（仮称）上ノ国第二風力発電事業
環境影響評価準備書
補足説明資料

平成30年12月

電源開発株式会社

1. 各風車のFHについて（河野顧問）【準備書P11～53】

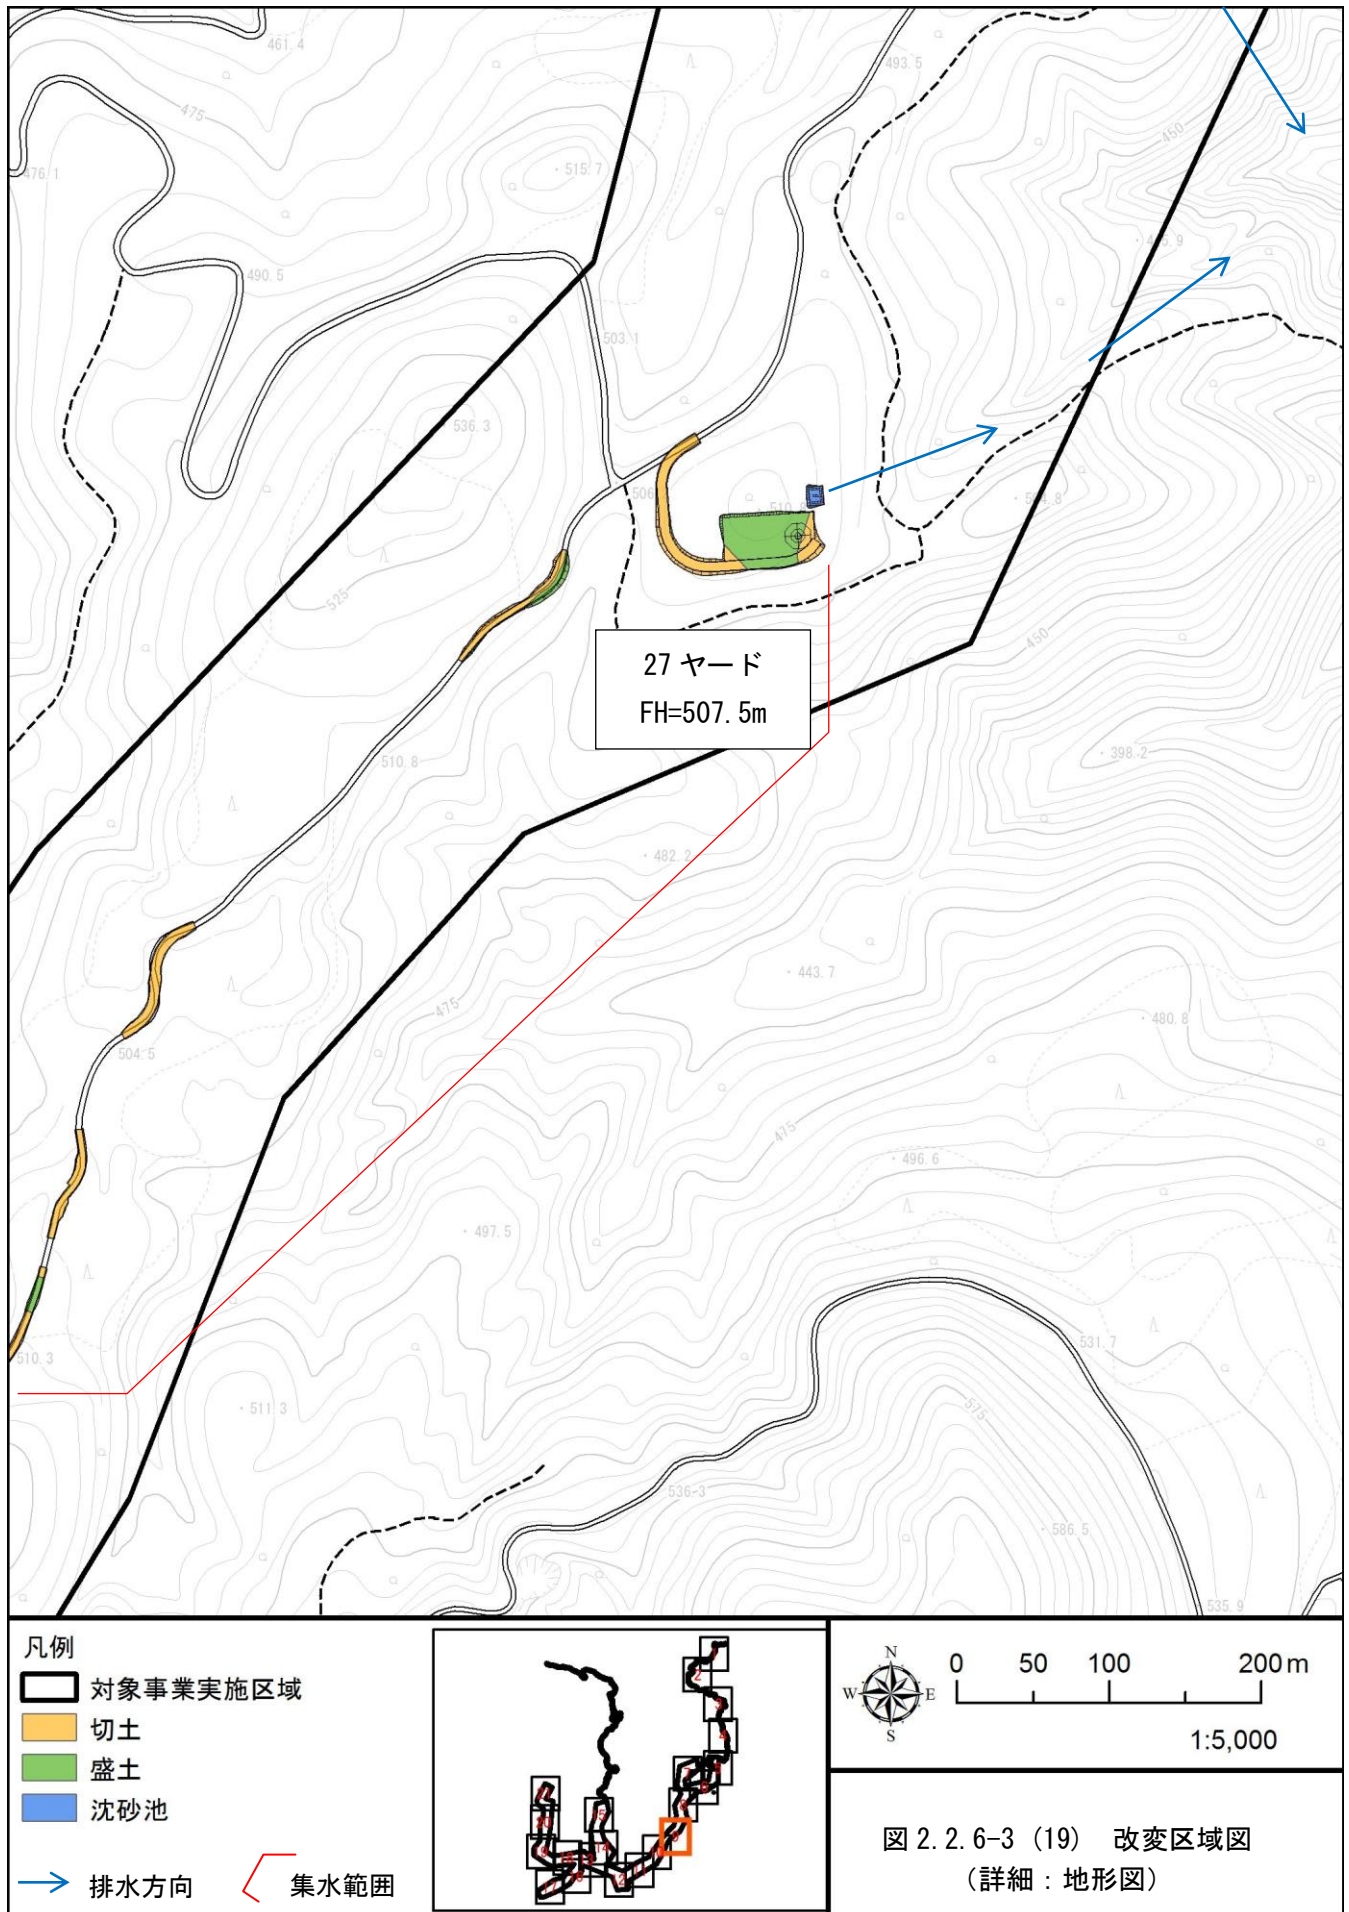
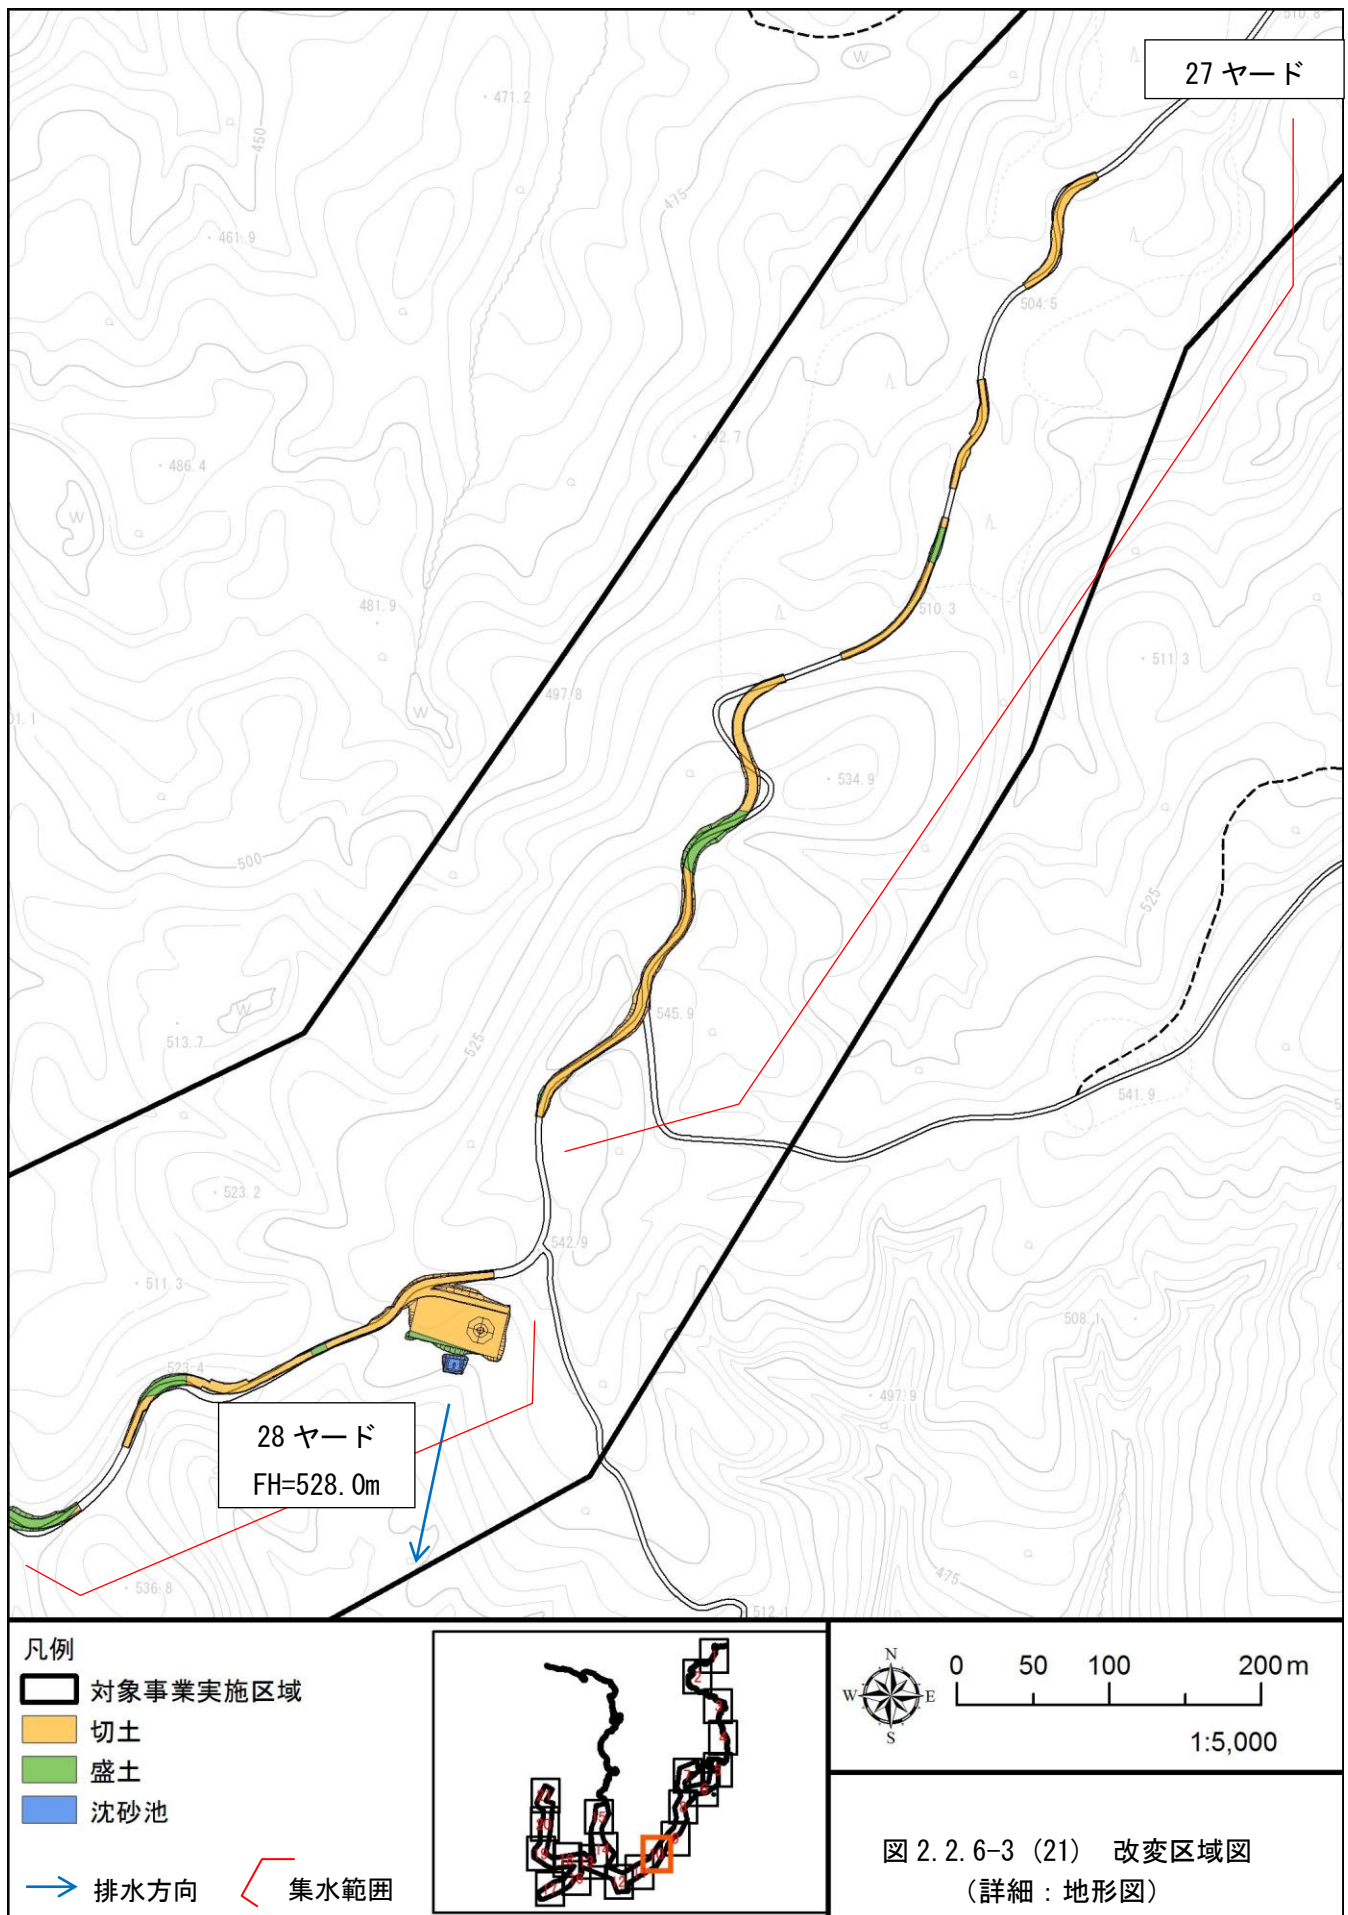
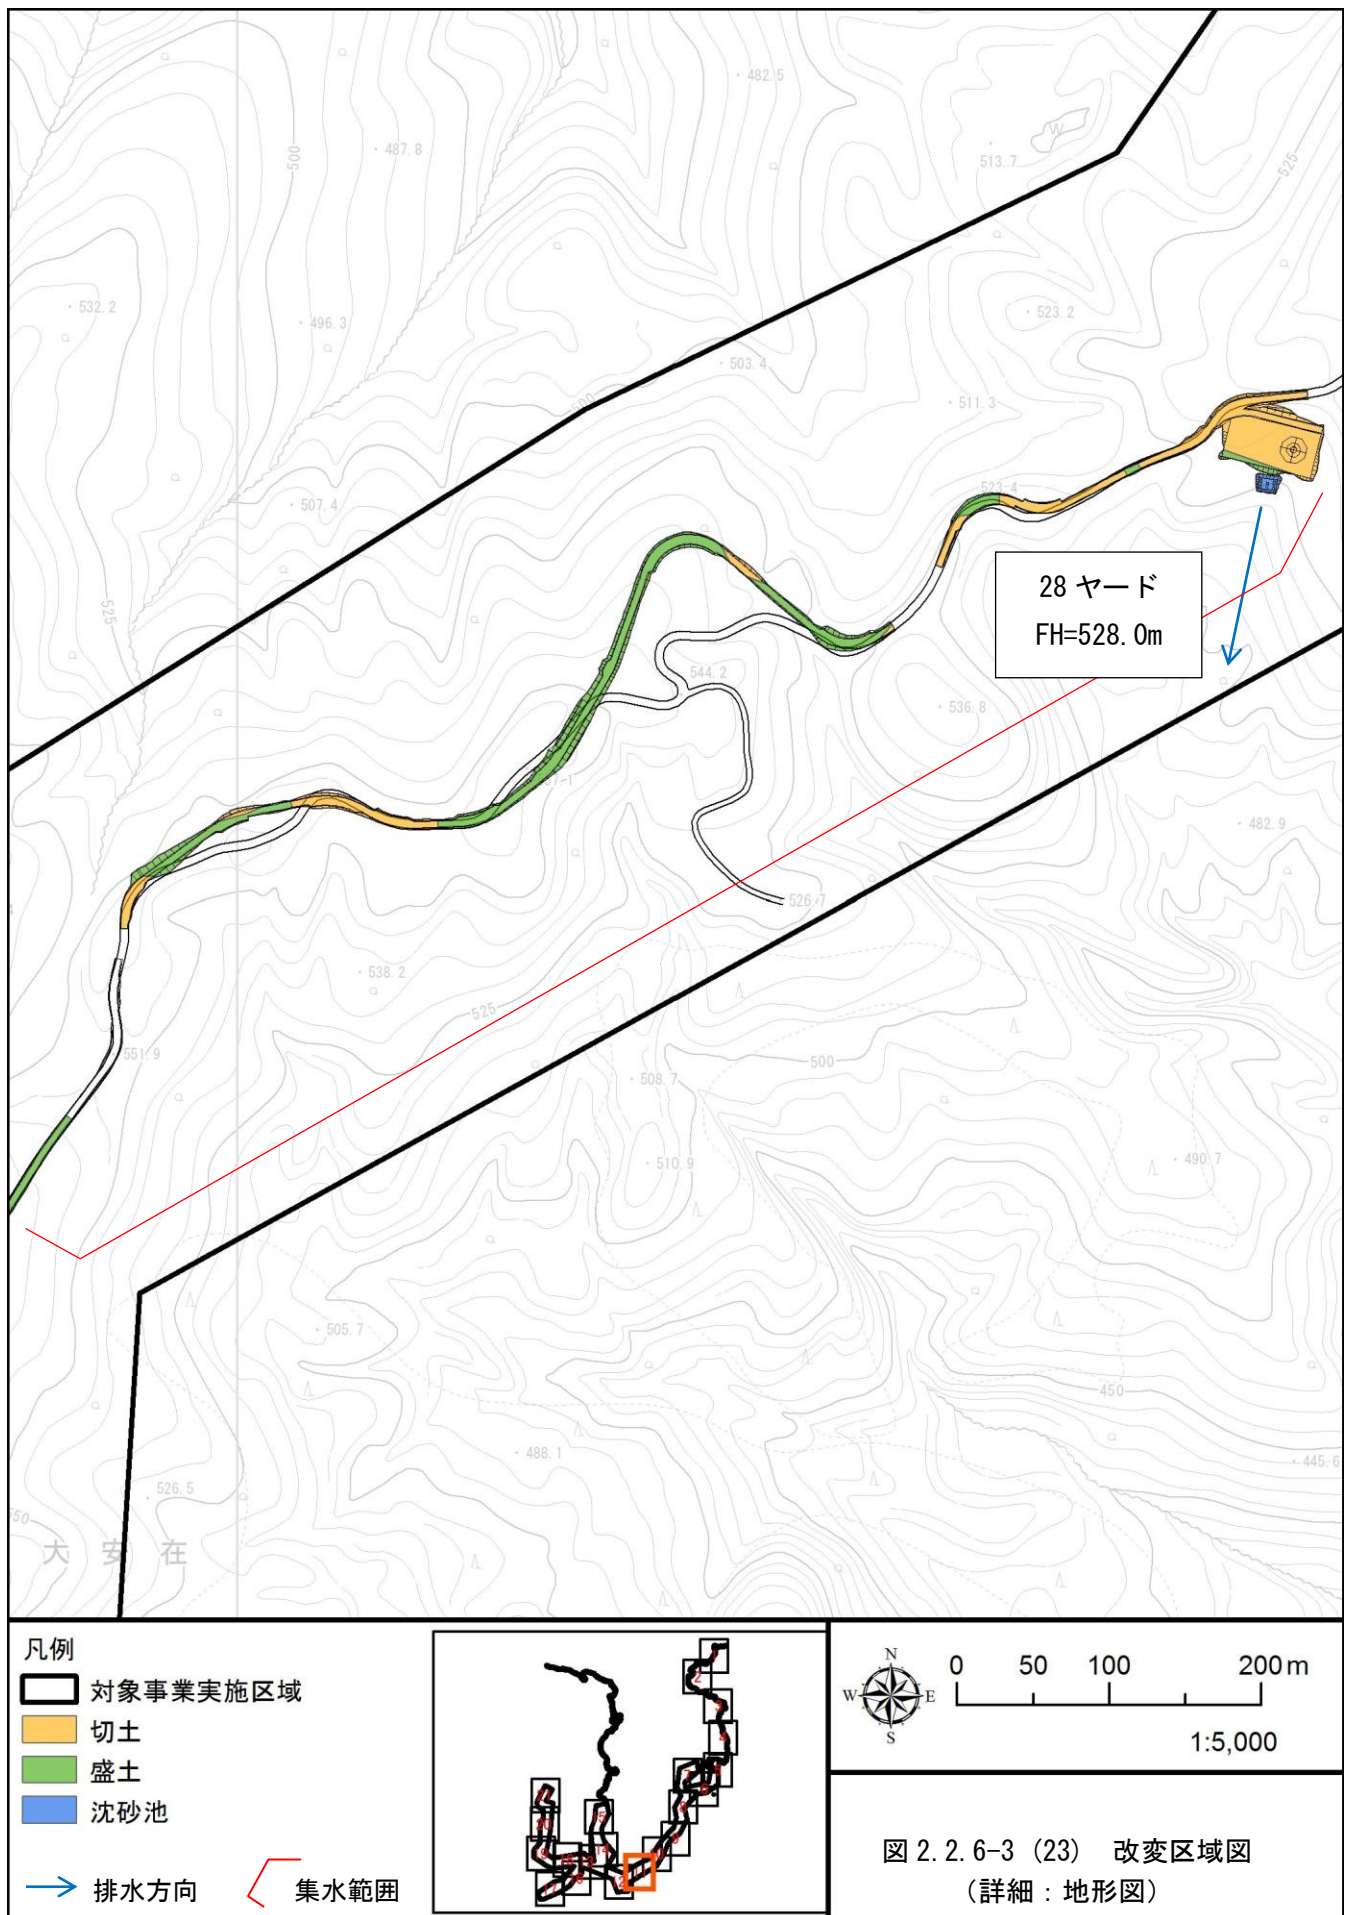
改変区域図中に各風車の FH を追記してください。

改変区域図中に各風車の FH を追記したものを、次頁より示します。

3. 道路工事と河川・沢の係わりについて（清野顧問）【準備書P71】

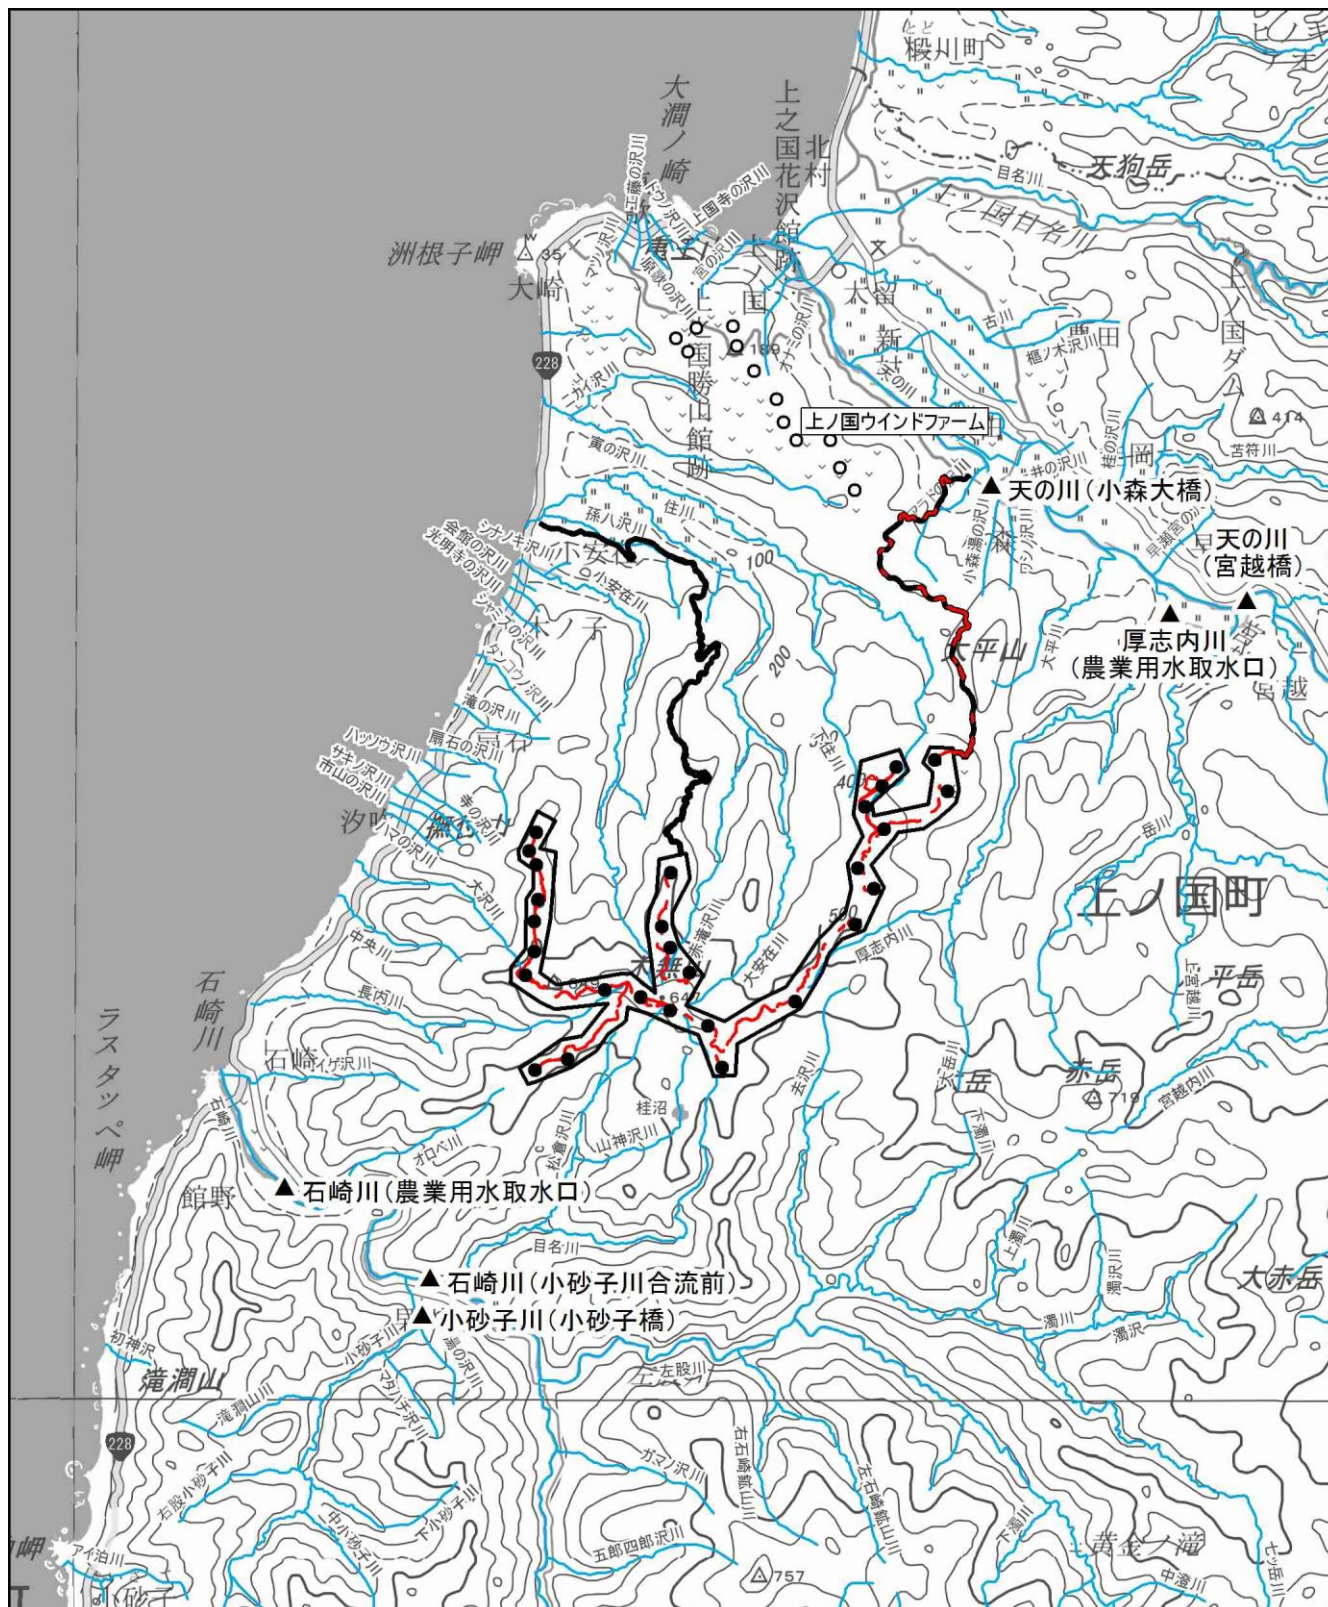
道路改修工事と河川・沢との係わりを確認できるよう、71p 河川位置図上に改修する道路位置を示してください。

図が小さく道路工事と河川・沢の係わりを把握しにくいので、事業実施区域の部分を拡大して示してください。

準備書71頁の図3. 1-4について道路等の改変区域を赤枠で表示し、次頁の図に示しました。

縮尺を大きくした図面をp26に示します。
